**Verbale n. 1679 della seduta del 19/09/2018**

**Oggetto: Istruttoria relativa all'esame: 1) parere del Comando di Venezia in merito alla valutazione progetto relativo a "Gruppo Elettrogeno emergenza alimentato a gasolio"; 2) Esame rapporto di sicurezza fase "Nulla Osta di Fattibilità" integrato con documentazione ditta in data 10/09/2018 e 11/09/2018 - Ditta Venice LNG SpA - Stabilimento di Porto Marghera Venezia.**

**NOF Deposito Costiero LNG**

**PARERE ISTRUTTORIO GRUPPO DI LAVORO**

Figura 2 Planimetria dello stabilimento

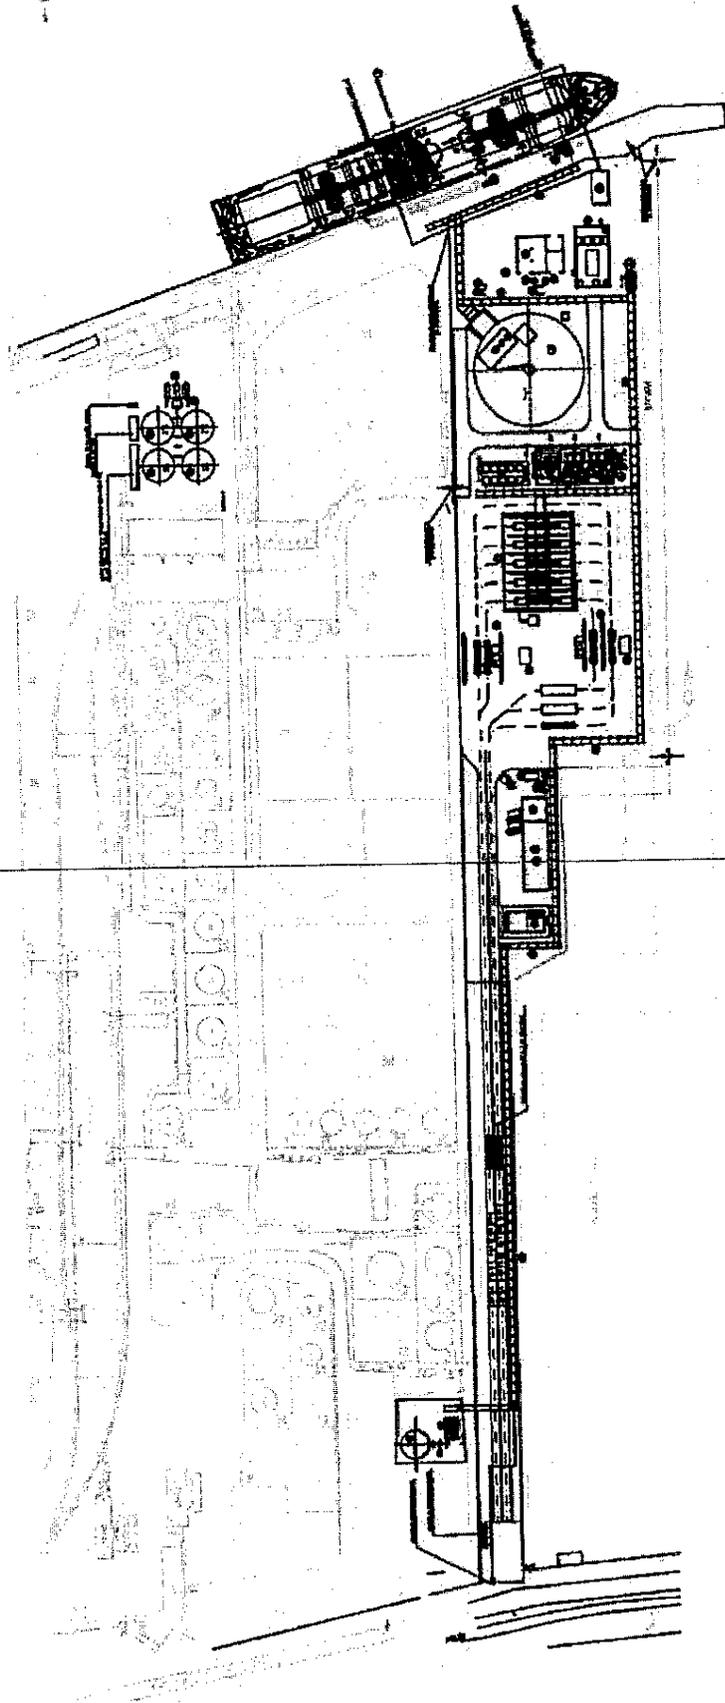
Il Gdl ha richiesto il rispetto delle distanze minime dai confini di terzi e dai serbatoi di idrocarburi della società DECAL previste sia dalla UNI EN1473 che dalla NFPA 59A.

Le valutazioni del RINA prodotte in data 14/6/2018 rilevano come, non considerando DECAL come area di terzi in quanto società controllante di Venice LNG, vi sia il rispetto delle distanze minime previste dalla NFPA 59A del serbatoio rispetto ai confini dell'area di proprietà di terzi (area Ecoprogetto). Per quanto riguarda la norma UNI EN1473, che prevede tra serbatoi una distanza pari almeno alla metà del <sup>di diametro del</sup> serbatoio più grande, il gestore si è impegnato a rispettare tale vincolo spostando il serbatoio in direzione est di 0,5 m, come formalizzato nella nota Venice LNG del 10/7/2018 (acquisita con prot. ARPAV 67095/18 del 10/7/2018)

Figura 5 Involuppo scenari da flash-fire a seguito interventi di miglioramento emersi nella fase istruttoria

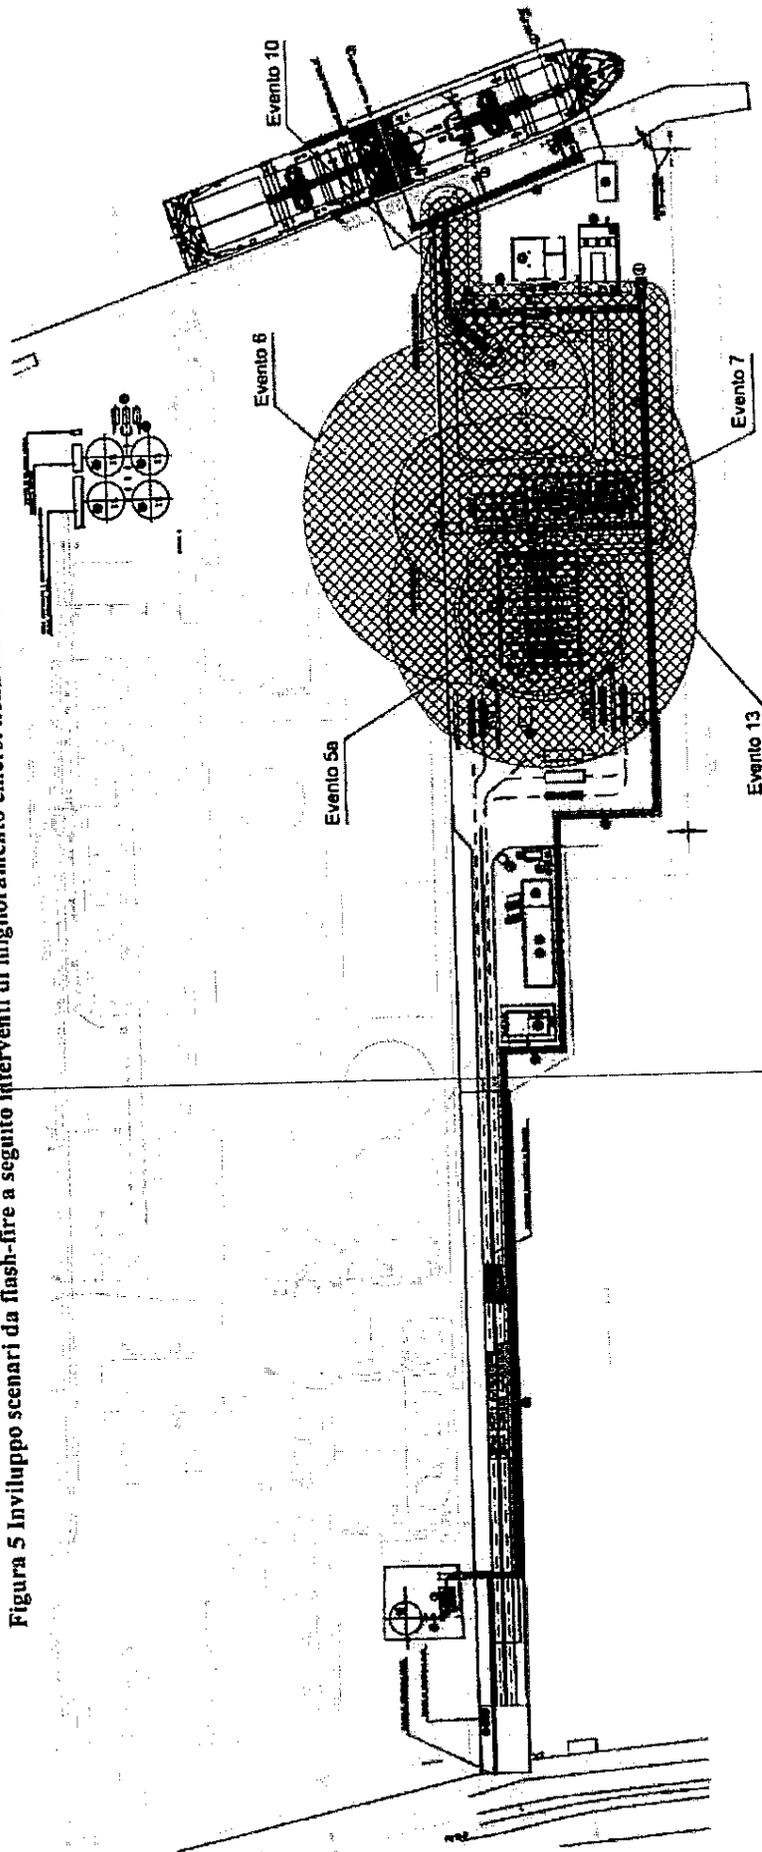
In grigio sono stati elencati scenari non più credibili a seguito degli interventi di miglioramento durante l'attività istruttoria. Nella mattina del 10 luglio alla presenza dell'ing. Norbedo (Venice LNG) è stata sentita telefonicamente Ing. Margherita Berchi (RINA) che ha specificato che per quanto riguarda la probabilità di innesco siano state considerate, quelle per liquidi infiammabili, in caso di perdite che coinvolgono GNL liquido e quelle per gas infiammabili, in caso di rilasci di GNL gas.

Figura 7 Planimetria antincendio e localizzazione gruppo di spinta

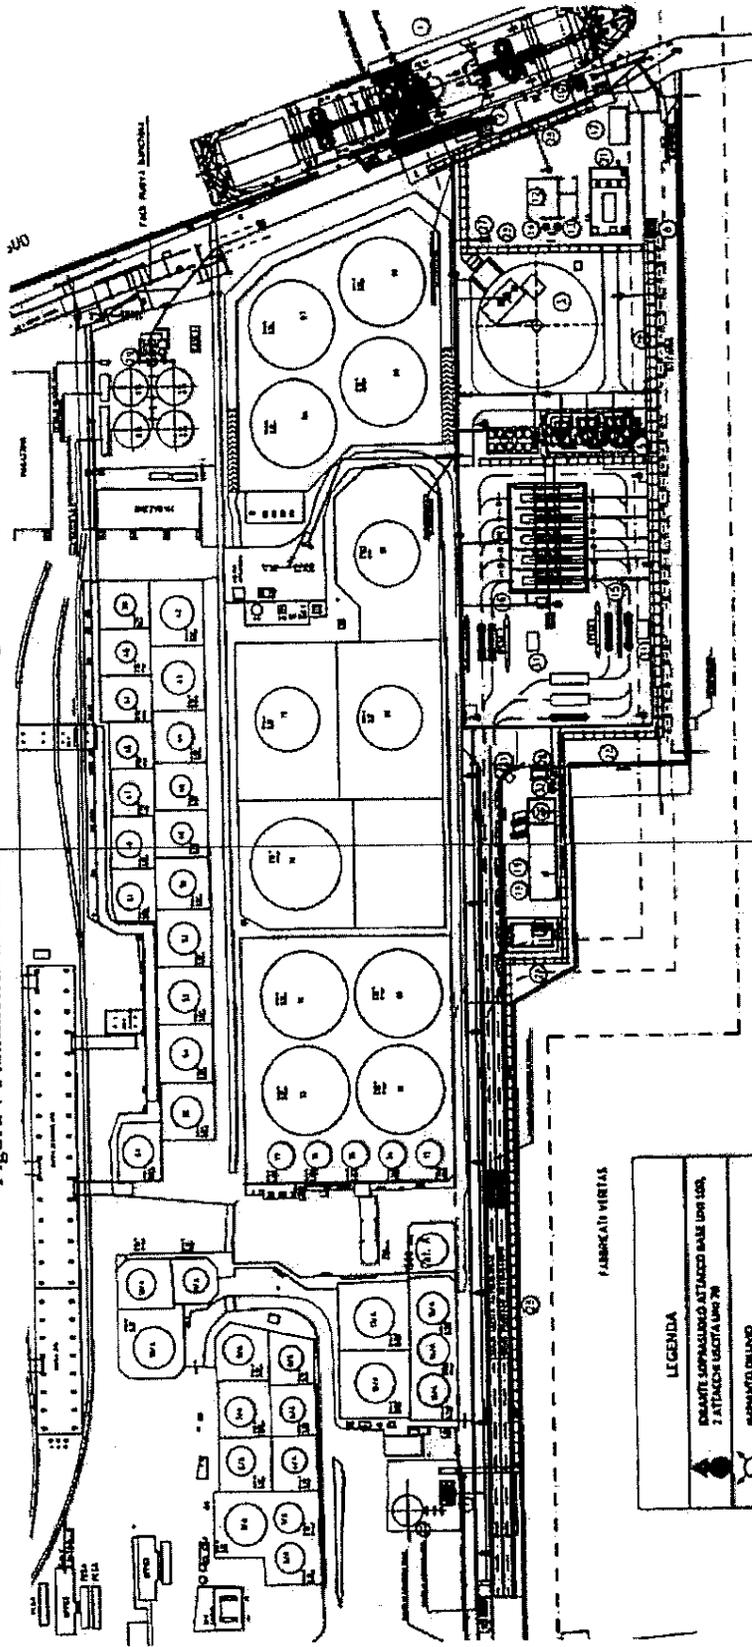
- m) I sette monitori automatici a comando remoto siano realizzati ad un'altezza di almeno 4 metri con la possibilità di avere getto frazionato come indicato nella planimetria rete antincendio allegata alle note inviate dal gestore del 14 giugno 2018 e 19 giugno 2018;

- o al confine con il gestore Eco progetto;
  - o attorno ai pozzetti di raccolta ed evaporazione spanti;
- come indicato nella planimetria rete antincendio allegata alle note inviate dal gestore del 14 giugno 2018 e 19 giugno 2018;

Figura 1 Nuovo planimetria stabilimento con spostamento riserva antincendio

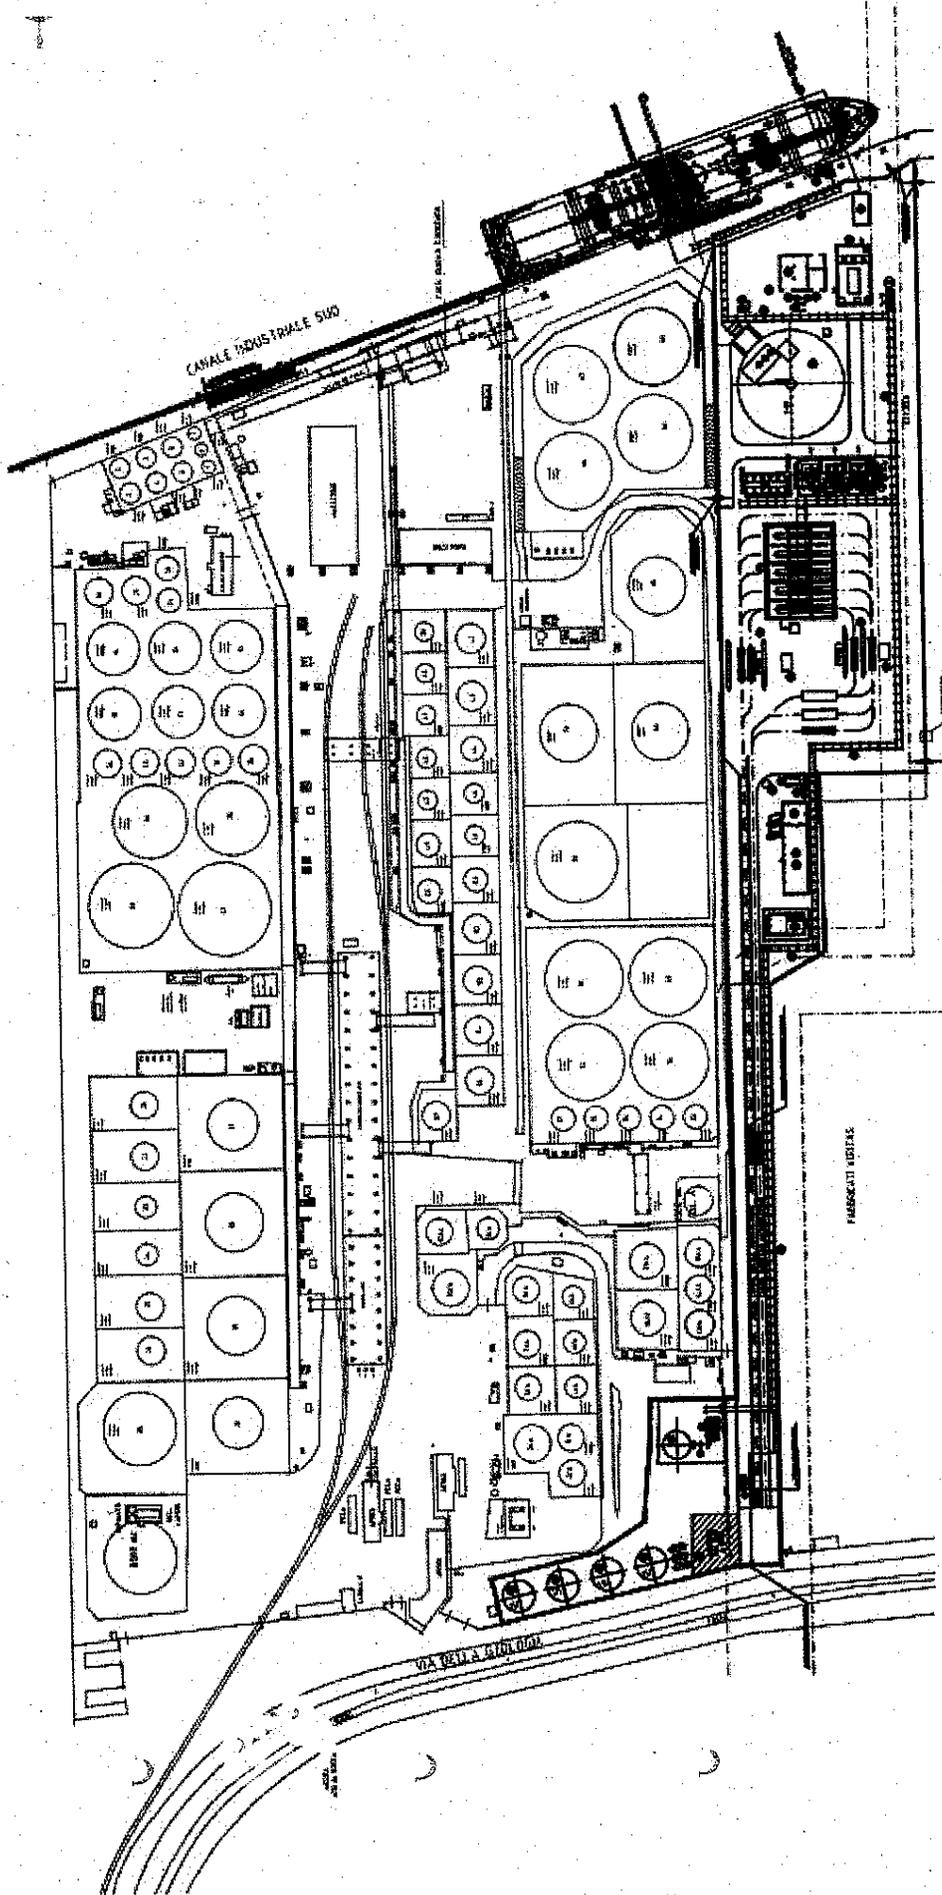
1. E' stata modificata la posizione della centrale antincendio che viene spostata in corrispondenza di via della Geologia. Le caratteristiche tecniche della centrale antincendio e dei sistemi di spinta rimangono invariate rispetto a quanto presentato nel NOF. L'impianto antincendio conserva la possibilità di essere alimentato anche dalla centrale antincendio di Decal che dispone di pompe antincendio alimentate ad acqua mare

Di seguito il disegno del lay out del deposito con la centrale antincendio posta in corrispondenza di via della Geologia limitrofo all'area di accesso al deposito stesso

Figura 5 Inviluppo scenari da irraggiamento DECAL e Nave in scarico LNG

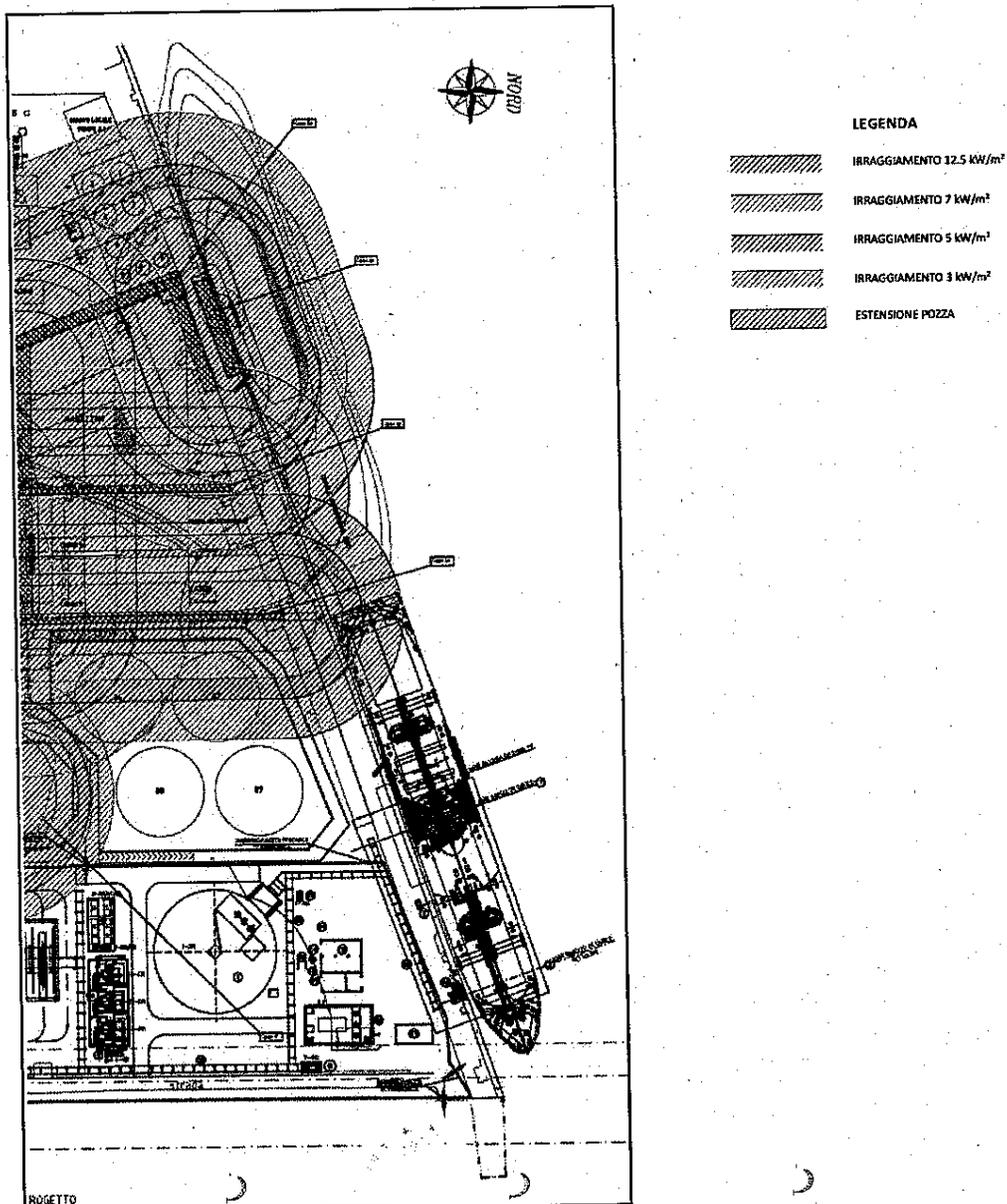
3. Riguardo alla problematica legata agli effetti degli scenari di DECAL sulla banchina di Venice LNG e sulla relativa nave, in figura 5 si riportano gli involuppi degli scenari: la nave dell'LNG viene interessata da scenari al limite dei  $7 \text{ Kw/m}^2$ . Tale situazione è subordinata al sezionamento e svuotamento di parte del collettore di banchina di DECAL prima dell'approdo della nave di LNG come indicato nella documentazione prodotta. **Il gestore dovrà produrre con il RdS particolareggiato una procedura di esercizio per assicurare tale condizione delle linee in caso di uno scarico della nave di LNG.** Come indicato nel NOF non esistono invece problematiche legate a scenari della nave di Venice LNG che possono determinare criticità sulla banchina di DECAL.
